此服务通告适用于发动机类型为914 UL、消声器高温端装有铆钉的所有Cavalon与Calidus产品。

- 用耐热的不锈钢消声管替换消声铝管。

图5：铆接钢管

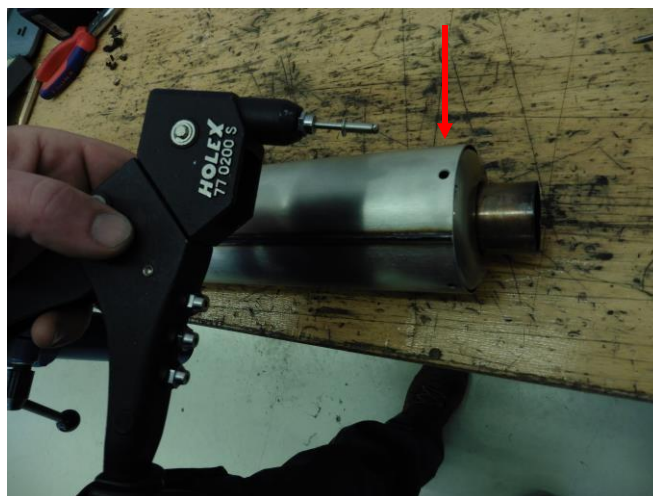
- 11 拆下钢管的保护条。
- 12 安装钢管。一定要对准消声管和钢管的铆钉孔（图5）。
- 13 把4个铆钉插入孔内，用铆钉枪安装铆钉（图5）。
- 14 放置并固定消声管相对于软管夹和铰链销夹的正确位置，这样可以保持消声管是可调的（图6）。

图 8：保险丝的安装

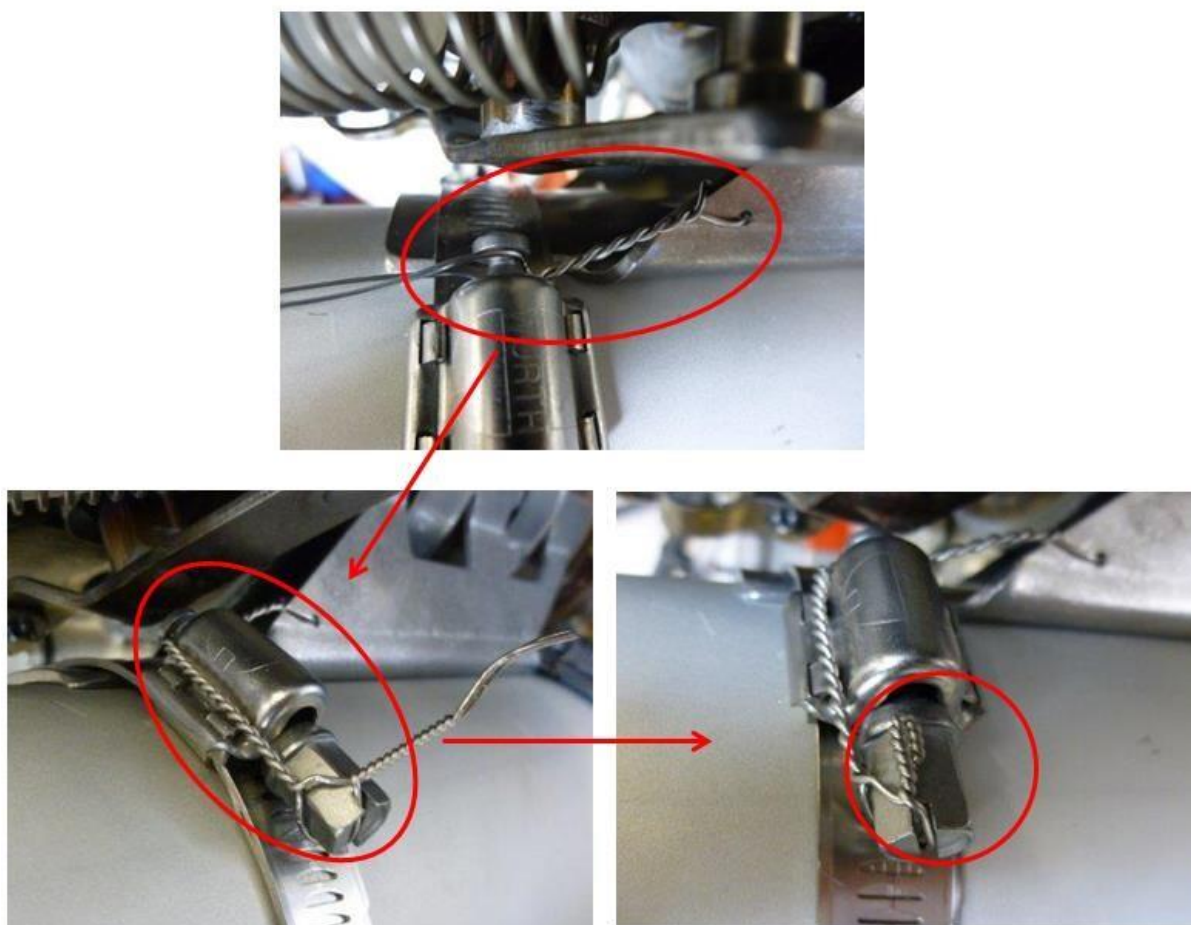
- 15 按章节52-00-00 4-1的要求固定底部发动机罩。确保消声管置于中间开口处（与四周相距15mm）视情况调整消声管的位置（图7）。
- 16 拆卸底部发动机罩，紧固2个软管夹和铰链销夹。
- 17 用保险丝固定住管夹螺钉。
- 18 按章节52-00-00 4-1的要求安装发动机罩。
